감사결과 처분요구서

처분요구 번호	2023-070	처분요구일자	2023-07-00
처 분 종 류	부서경고, 통보		
관 계 부 서	◆◆◆처(◇◇◇팀), ●●●처(○○○팀)		
제 목	화물터미널지역 신규 주차장 개발 예산집행 비효율

[그림] 신규 주차장 개발계획 수립시점 화물터미널 개발예정부지 현황

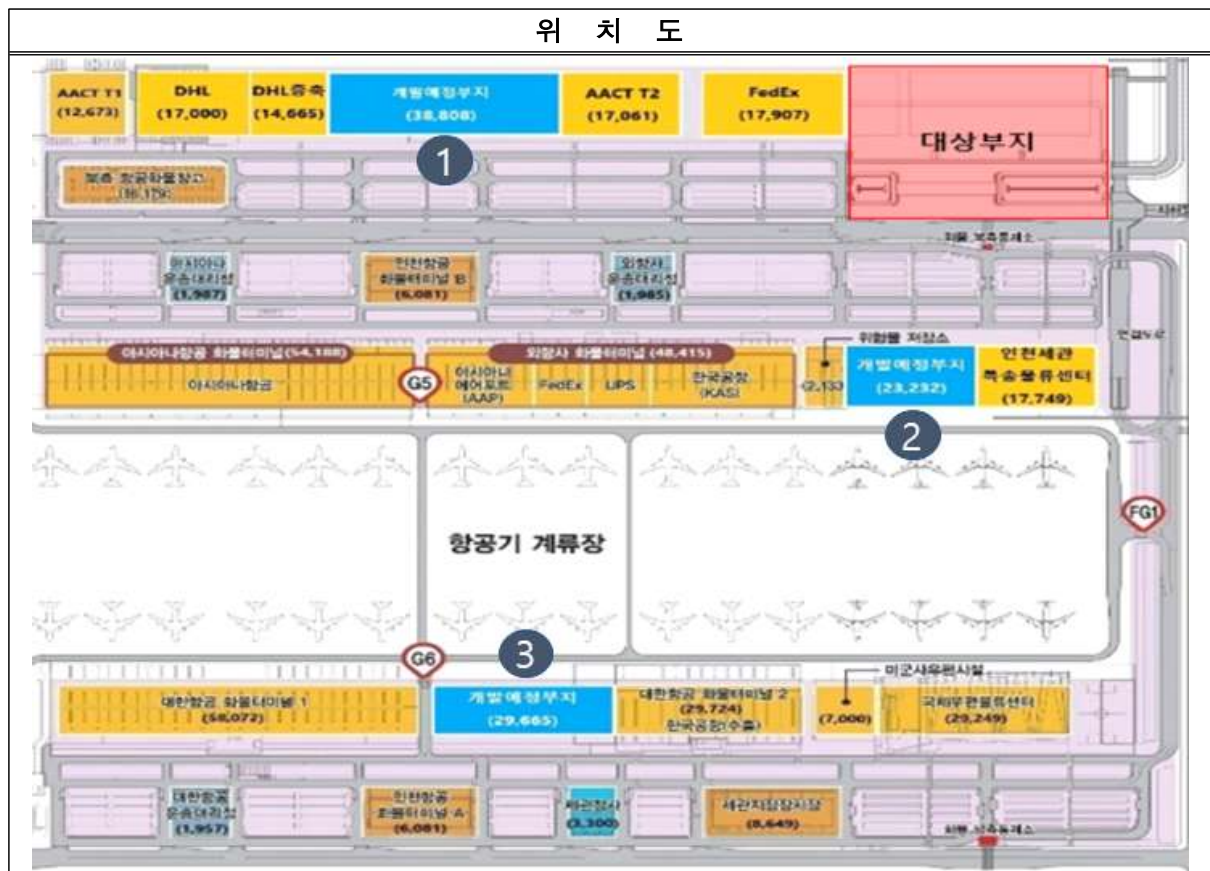
그리고, 신규 주차장 개발계획을 수립하는 시점에 이미 주차장이 조성되어 있는 화물터미널 개발예정부지가 대상부지 외에 아래 [그림]과 같이 3곳이 존재하고 있었음에도 불구하고, 부지 ■■■m² 이상의 신규 화물터미널을 개발하기 위해 대상부지에 신규 주차장 개발을 추진하였다.

그러나, 신규 화물터미널을 개발하는데 있어서 ■■■m² 이상의 부지 확보가 필요하다는 것에 대한 근거를 ●●●처(○○○팀)는 제시하지 못하였으며, 다른 자료로도 그 근거가 확인되지 않는다. 게다가 ●●●처(○○○팀)은 '22.11월 38,885m² 면적의 상기 [그림] 1번 개발예정부지를 전체 개발하는 것이 아닌 약 ▲▲▲m² 부지만 신규 화물터미널로 개발하고자 부동산심의

또한, 남측 화물터미널지역의 화물터미널 개발예정부지는 ●●●처(○○○팀)에서 '21.4월 수립한 “항공화물 인프라 개발 중장기 종합 추진계획”⁵⁾에 따라 스마트화물터미널 테스트베드 후보부지⁶⁾ 3곳 중 하나이긴 하나, 스마트 화물터미널 테스트베드 부지로 확정되진 않은 상황이었다.
